PCN

Produkt Änderungs-Information
Product change notification

Datum/Date	28.09.2020
------------	------------

Serie / Artikel	3360-XX-00-PPTR	SMT Wannenstiftleisten RM1,27 mm
Series/Item		stehend, PPTR

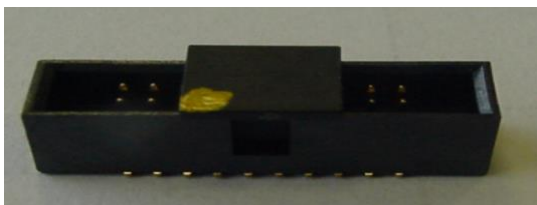
Bei dem Artikel wurde die Kodierung des Bauteiles teilweise (bei 10- und 20 poligen) durch einen manuell auf dem Pad gesetzten gelben Punkt gekennzeichnet.
Für neue PPTR-Aufträge ab dem 15.10.2020 erfolgt die Kennzeichnung durch ein neues kodiertes Pad, siehe unten. Dies gilt für alle Polzahlen.

ALT

NEU

Falls Sie die alte Pad- Version benötigen, können Sie eine Last-Order bis zum 15.10.2020 tätigen.
Eine englische PCN -Version ist auf Anfrage verfügbar.
